リコール届出番号	外-3032	リコール開始日	令和2年6月1日
不具合の部位(部品名)	制動装置(ABSモジュール)		
基準不適合状態にあると認める構造、装置又は性能の状況及びその原因	ABSコントロールモジュールにおいて、回路設計が不適切なため、エンジンOFF時に常時電源が供給されている。そのため、コネクタ部が過熱、溶損し、ハーネスが焼損して、最悪の場合、車両火災に至るおそれがある。		
改善措置の内容	全車両、ジャンクションボックスカバー内に、電源回路制御リレーを追加し、当該カバーを対策品に交換する。

改善箇所説明図

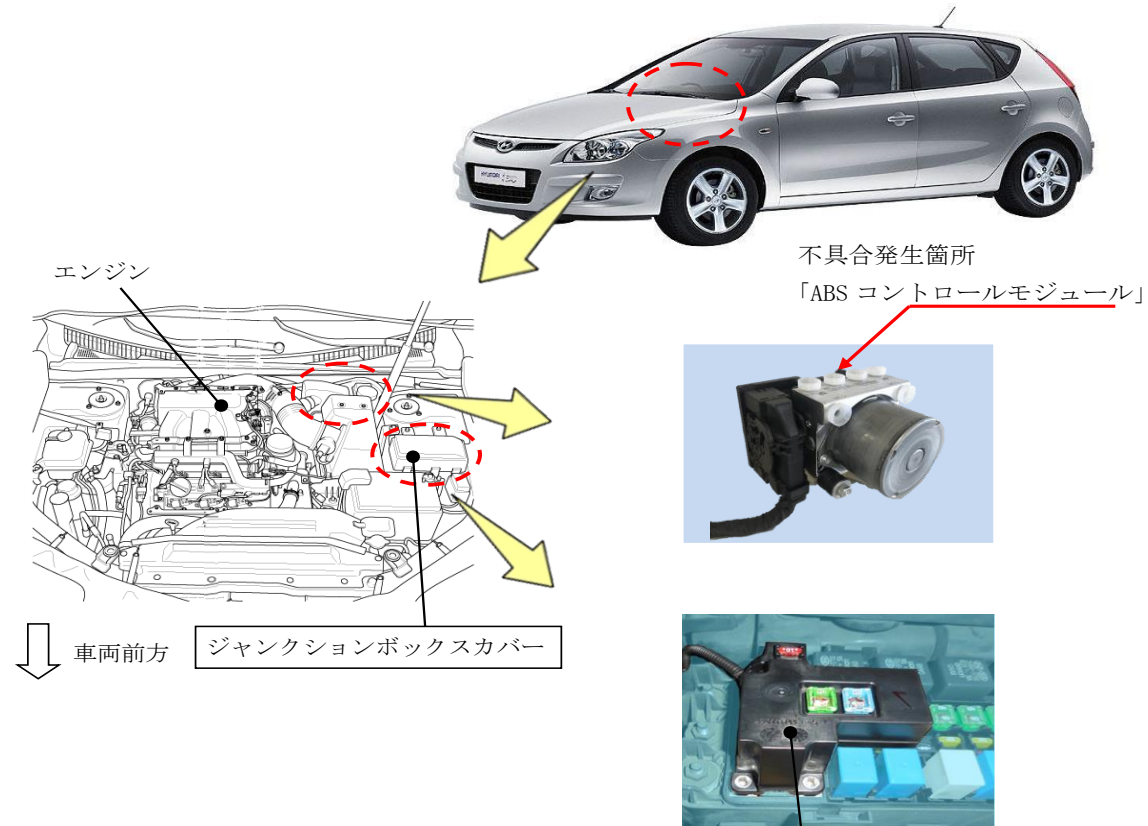
ABS コントロールモジュールにおいて、回路設計が不適切なため、エンジン OFF 時に常時電源が供給されている。そのため、コネクタ部が過熱、溶損し、ハーネスが焼損して、最悪の場合、車両火災に至るおそれがある。

全車両、ジャンクションボックスカバー内に電源回路制御リレーを追加し、当該カバーを対策品に交換する。

識別：運転者席ドア開口部のドアロックストライカー下に黄色シールを貼付ける。
